Oblastní nemocnice Jičín – Novostavba pavilonu „A“ pro laboratoře a onkologii

<b>ZMĚNOVÝ LIST</b>					<b>135NZ</b>		
<b>Změny vyvolané kolaudací Energocentrum</b>							
<b>Stavba:</b>	Náhradní zdroj elektrické energie - nemocnice Jičín						
<b>Objekt:</b>	SO.02.01 - STAVEBNÍ ČÁST, SO.03.01 - STAVEBNÍ PRÁCE, SO.03.02 - ELEKTROINSTALACE, SO.03.05 - VZDUCHOTECHNIKA, SO.03.06 - ELEKTRICKÁ POŽÁRNÍ SIGNALIZACE (EPS)						
<b>Předkládá:</b>	Geosan Group a.s.				<b>Datum:</b>		
<b>Odesláno / předáno:</b>	<b>Přílohy / počet listů</b>						
poštou		1) Položkový rozpočet změny			9	listů	
e-mailem	<input checked="" type="checkbox"/>	2) Projektové podklady				listů, výkresů	
osobně		3) Fotodokumentace a ostatní přílohy			8	listů	
<b>1 Technický popis změny:</b>							
<b>1.1 Popis původního řešení:</b>							
Nebylo v PD							
<b>1.2 Popis nového řešení:</b>							
Zprovoznění kamer doplnění sněhových zachytávačů dozdění komínu na střeše zádržný systém odpočet nová dělicí příčka v energokanálu, protipožární dveře, doplnění elektrozámku a samozavírače k stávajícím dveřím v energokanálu protipožární asfaltový pás změny elektroinstalace doplnění prodloužení VZT v energokanálu protipožární pros

PŮDORYS 5.NP  
ÚROVĚN +16,000

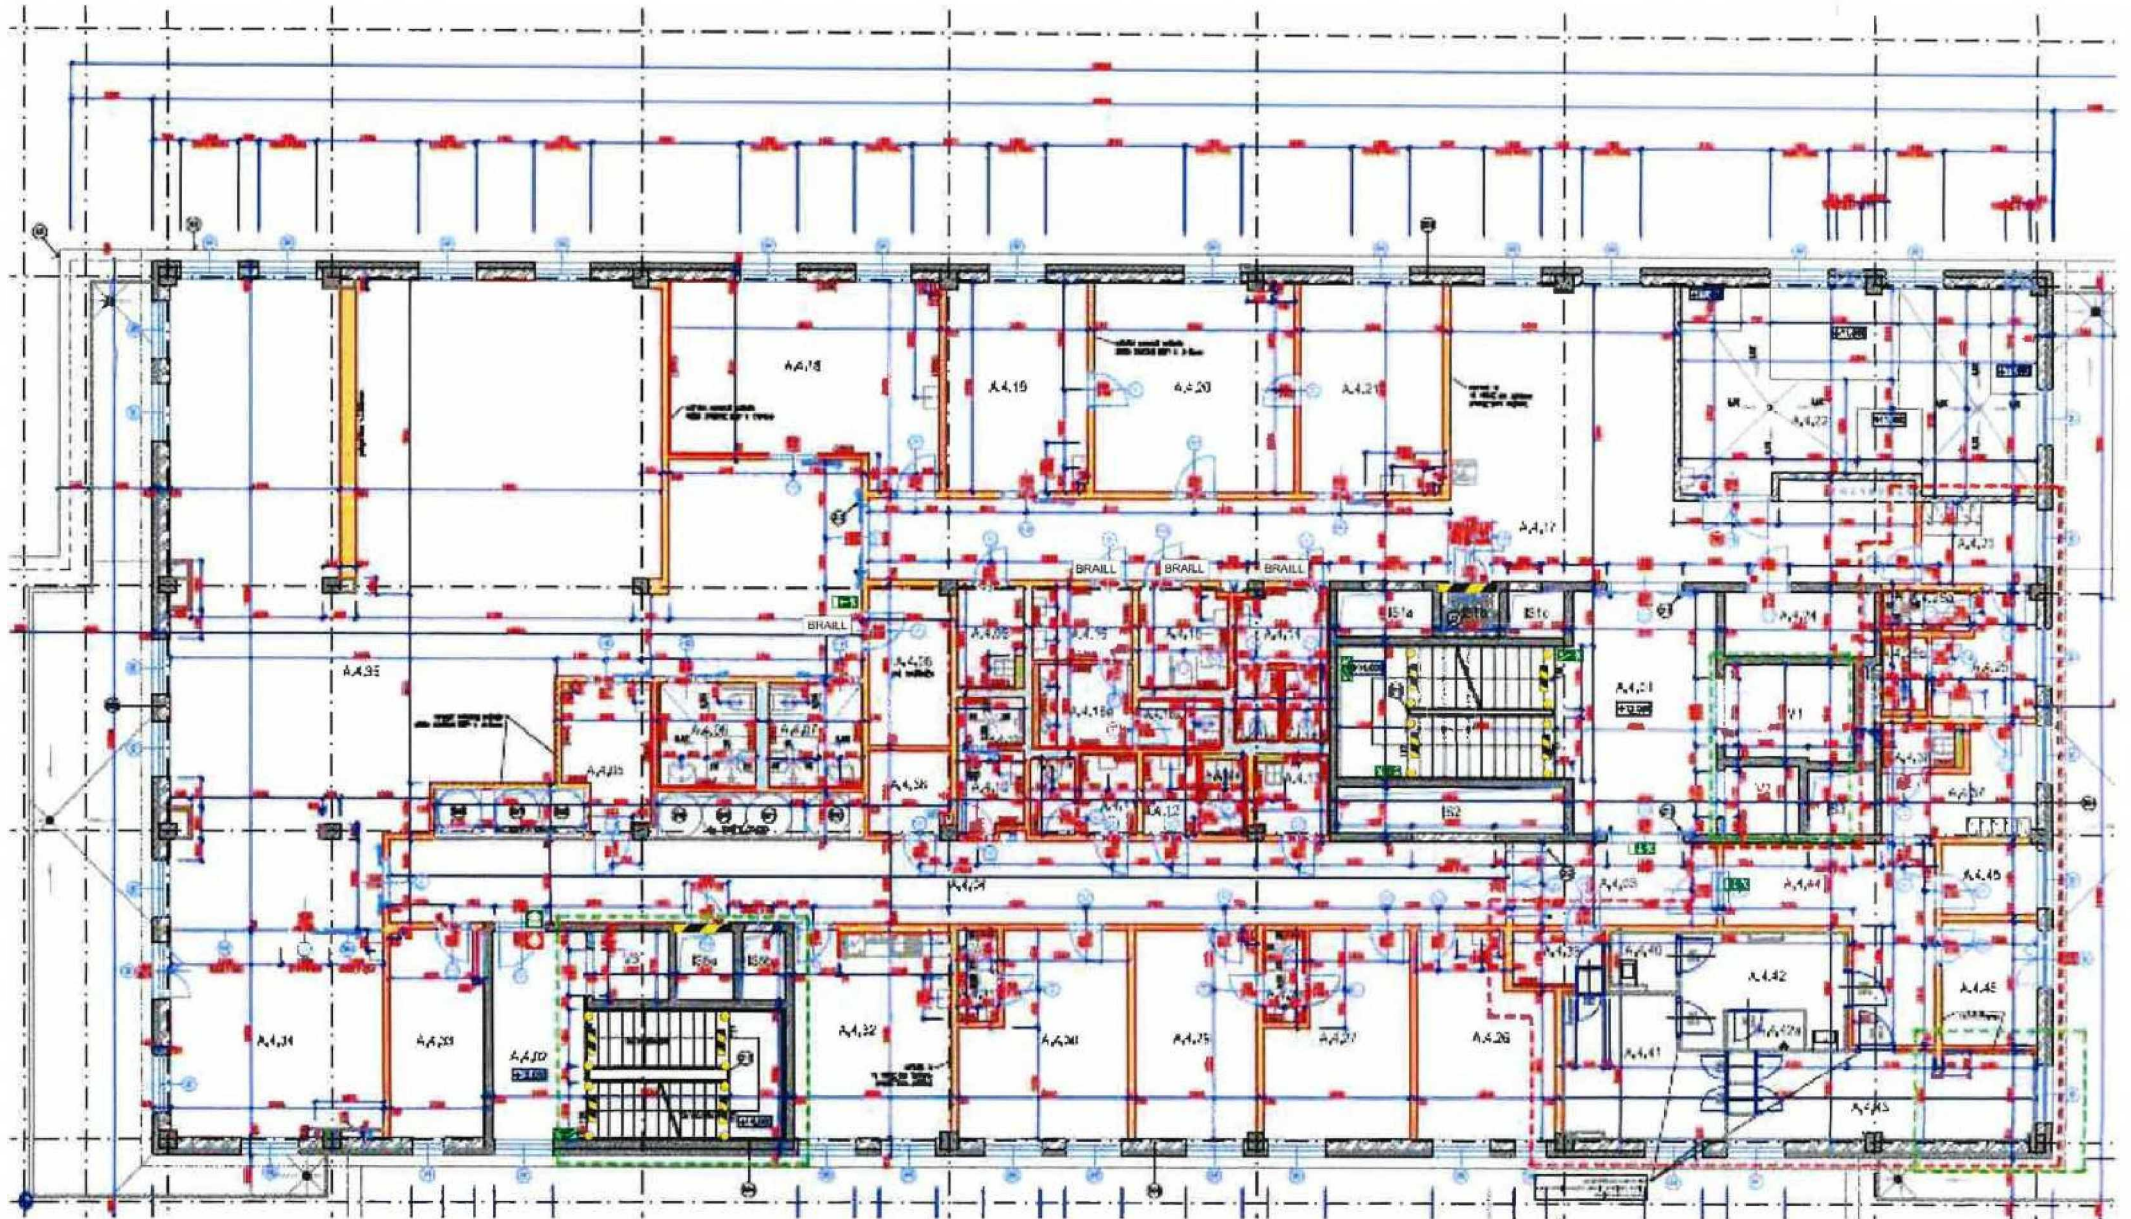
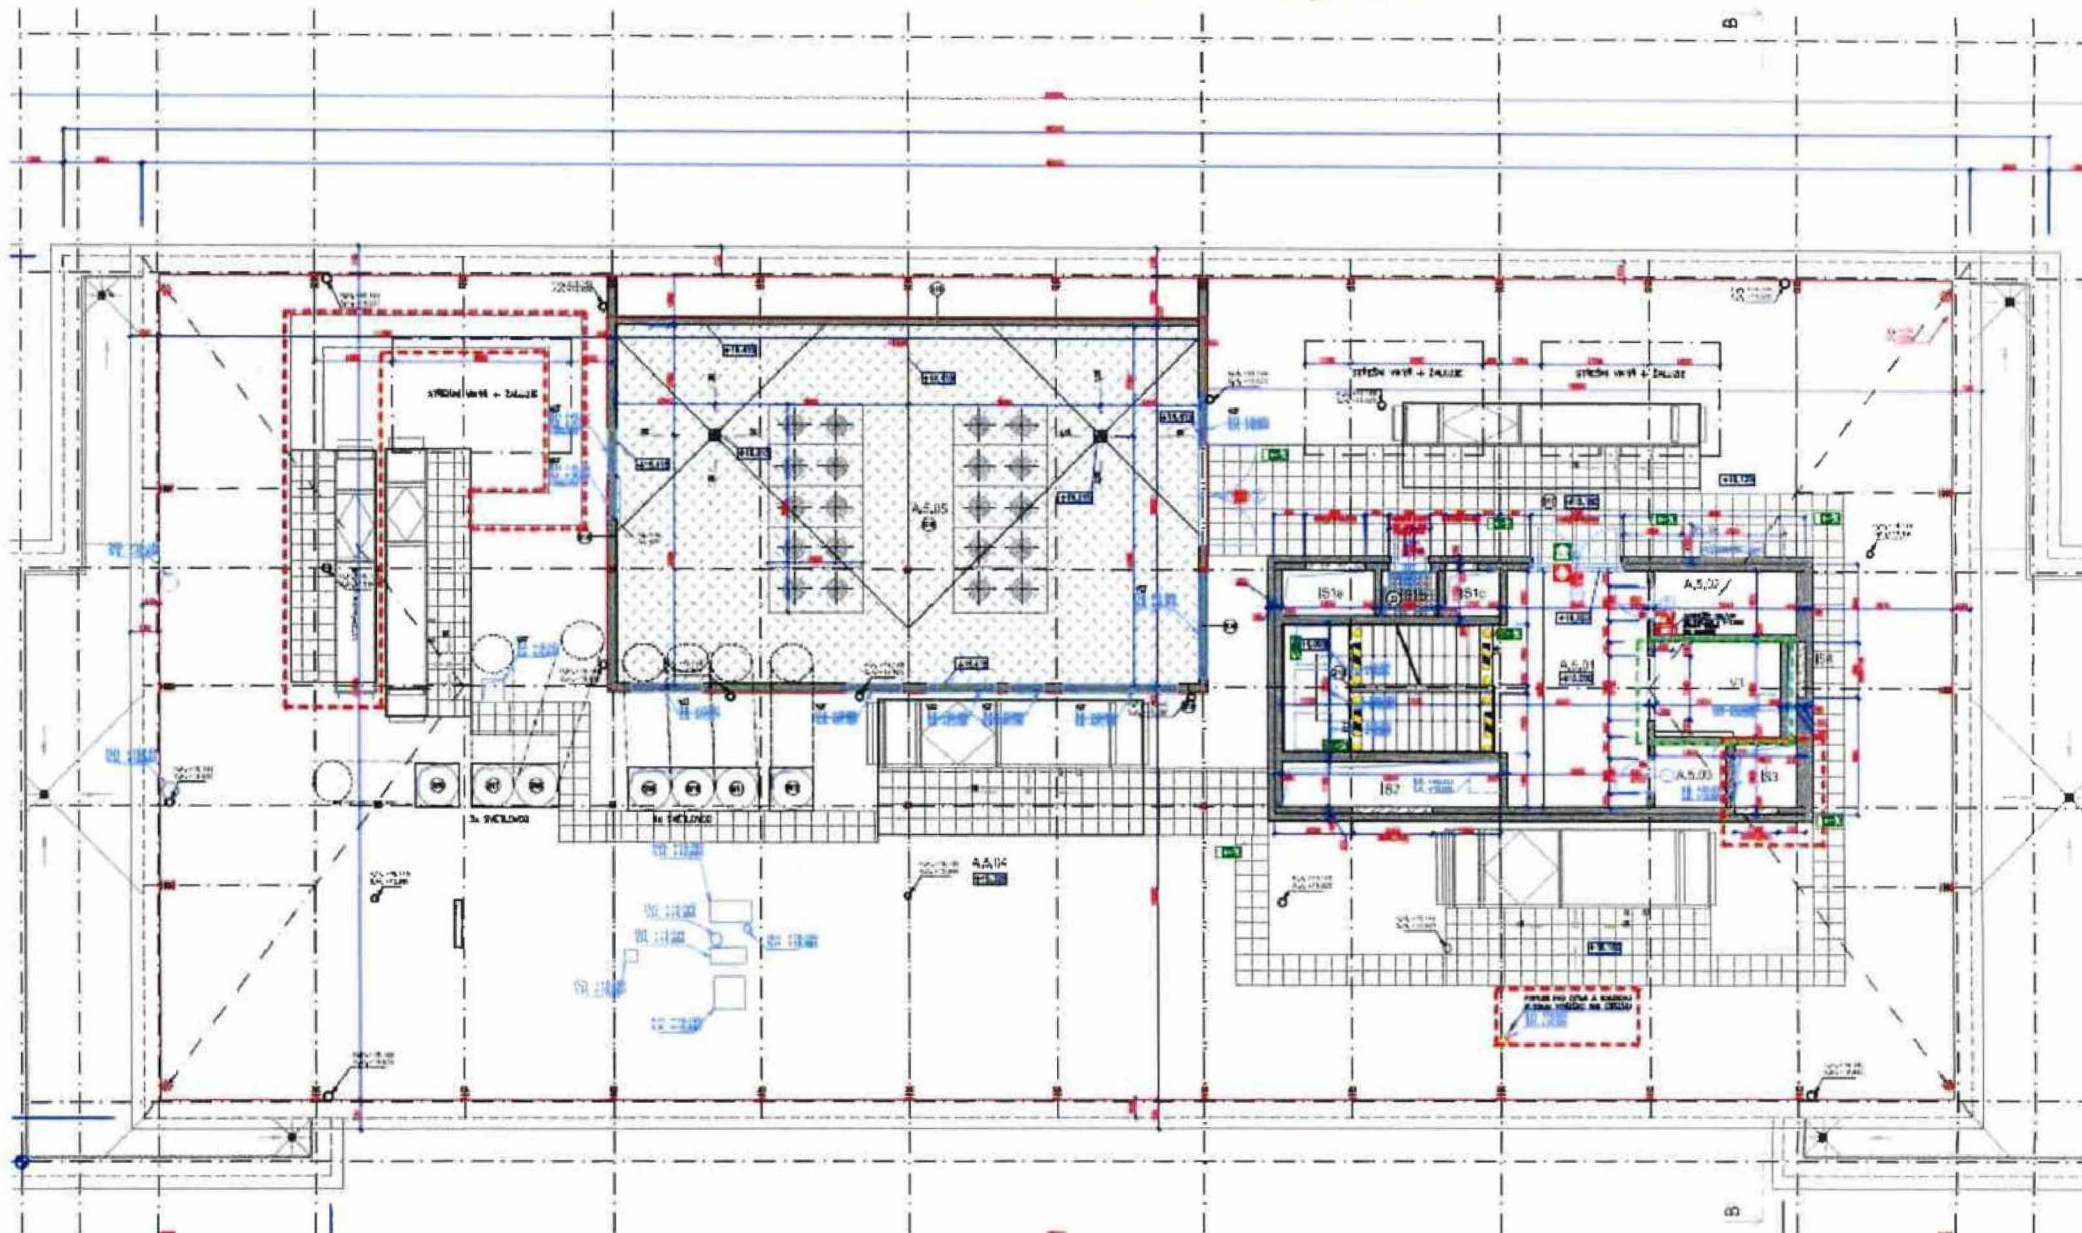
- doplnění informačního systému - označení hran schod. stupňů a směrů úniku dle právních předpisů, upřesnění pozic dle připomínek OIP a HZS při kontrolní prohlídce

*dvíř PO 79*

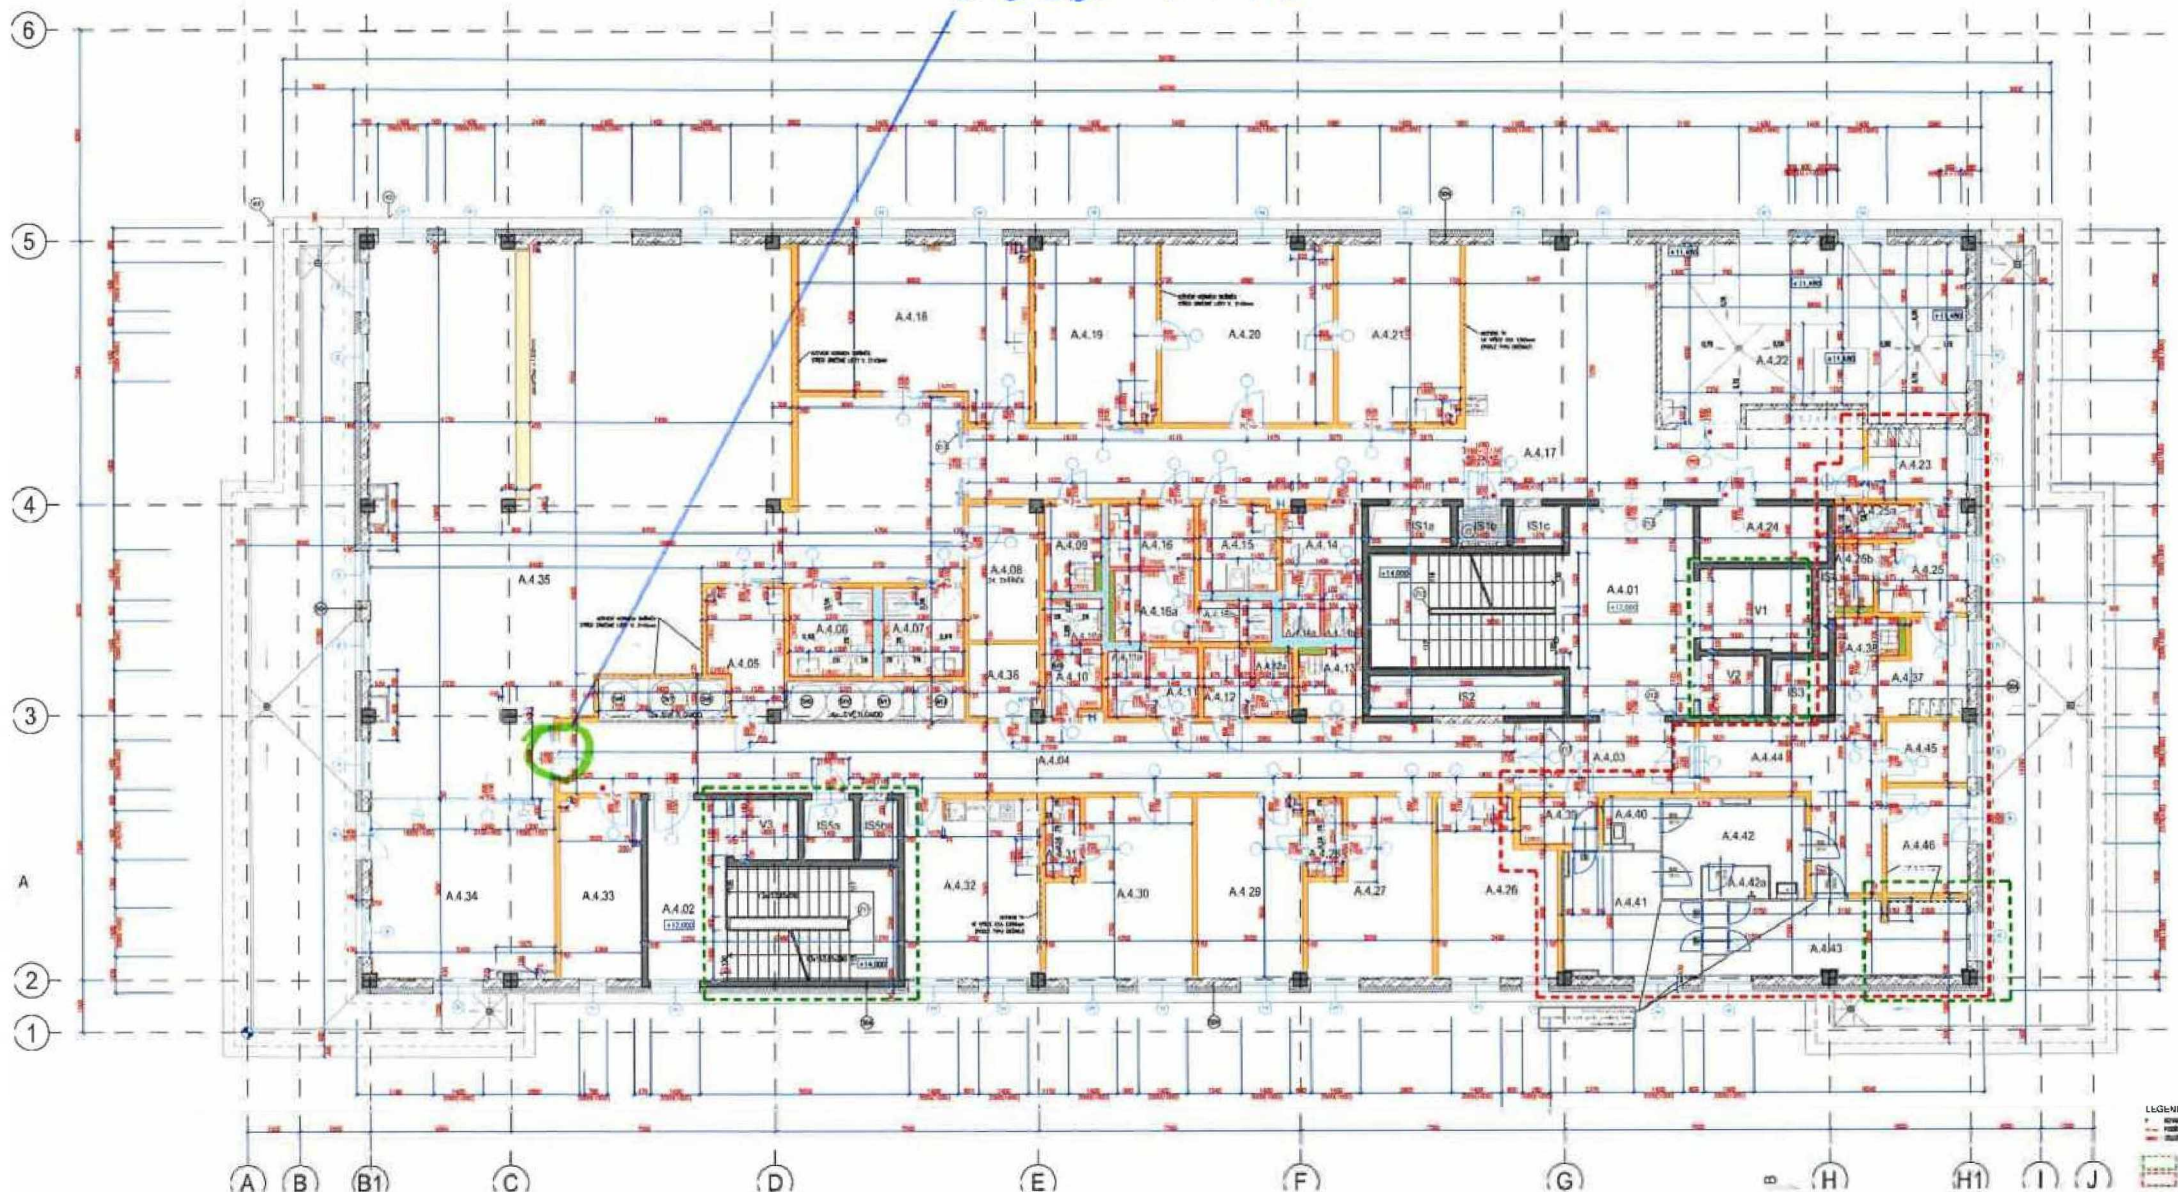
- úprava posuvných dveří PO 79 ve 4.NP - nezbytné pro zajištění průchozí šířky na únikové cestě dle právních předpisů požární bezpečnosti

# Zákres odtahu héliových par

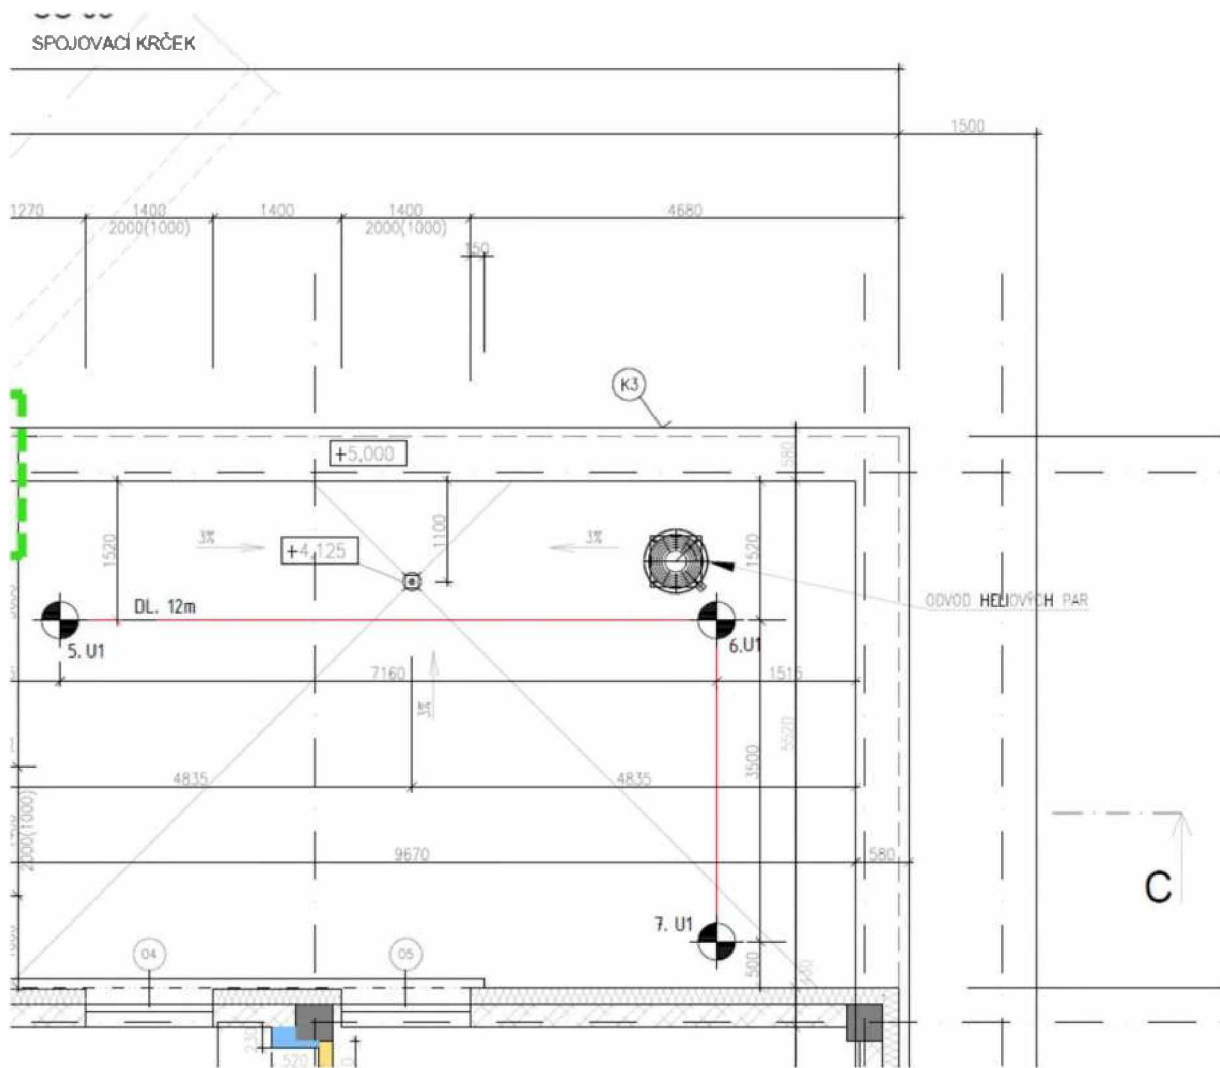
- doplnění pro odtah heliových par - dopracování detailů pro zajištění připravenosti na budoucí instalaci vybavení MRI
